Betreff: AW: AW: Anfrage Investitions- und Betriebskosten fuer Deponiegas-Anlagen

English: I read approx the first 15 pages of the PDD and have the following comments

bei der Validierung eines CDM-Projektes (Deponiegas-Verstromung auf den Philippinen) sind wir auf Ihre in diesem Zusammenhang sehr informative webpage gestossen. Bei der Validierung sind wir nun auf die folgenden Angaben gestossen, die die Projektbetreiber bislang nicht abstuetzen konnten. Wir waeren Ihnen daher sehr dankbar, wenn Sie die folgenden Fragen kurz kommentieren koennten.

Das Projekt sieht die Deponiegaserafassung in horizontalen Erfassungsrohren und Verstromung in 4 Gasmotoren à 250kW_el vor.

The sheet is the following one:

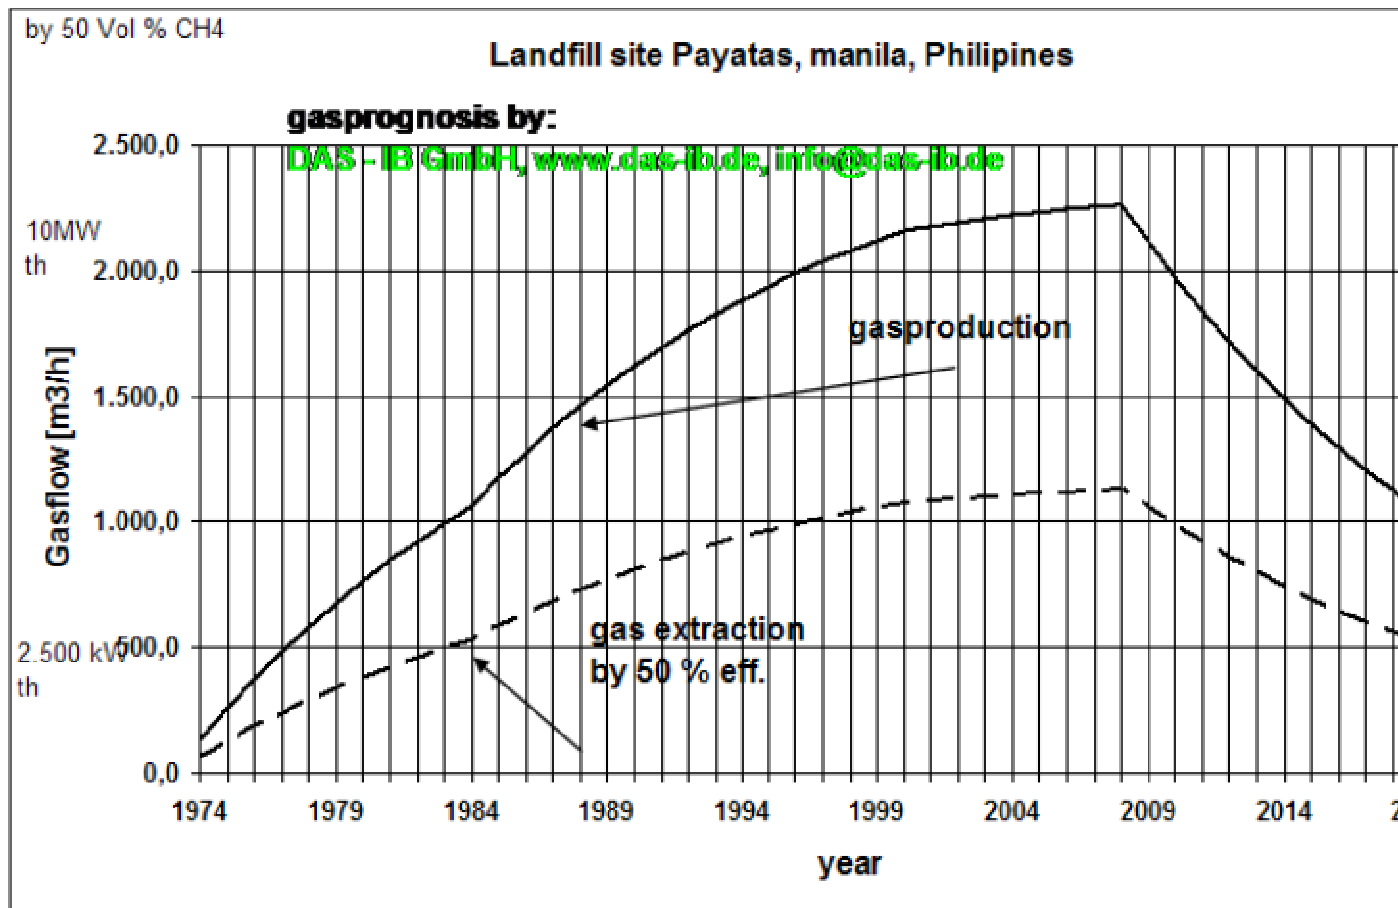
Comment: We made a gas prognosis for the project with European temperature and density (water content)

You see its different to the PDD figures.
